改善箇所説明図

エアスプリングブラケット補強板

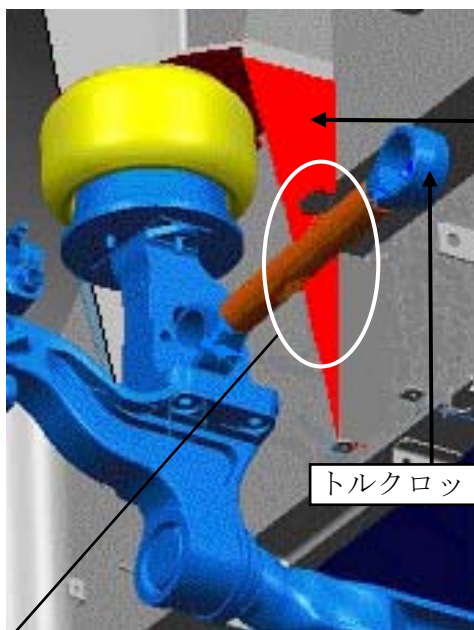
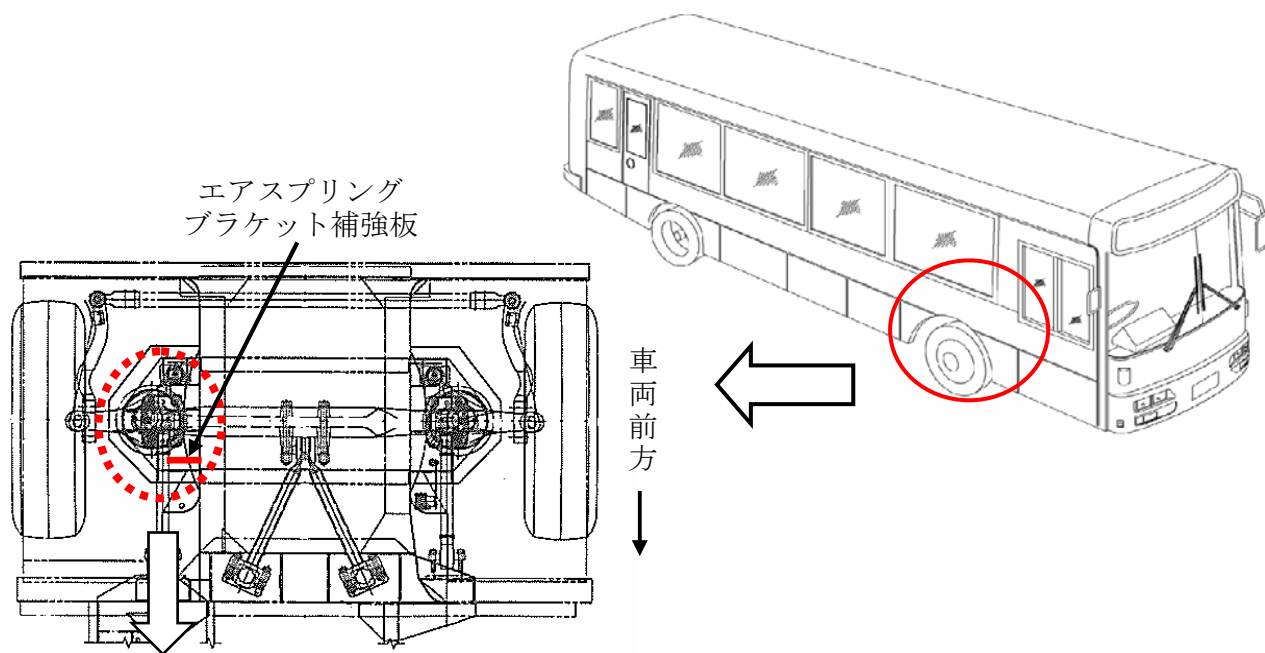
大型ノンステップ路線バスにおいて、フロント右側エアスプリングブラケットの補強板の形状が不適切なため、補強板に切り欠きがないものがある。そのため、トルクロッドが補強板と干渉することがあり、最悪の場合、トルクロッドが損傷し、折損するおそれがある。

改善の内容:全車両、当該補強板の形状を確認し、切り欠きが無い場合は切り欠きを設ける。なお、トルクロッドに干渉跡があるものは、トルクロッドを新品と交換する。
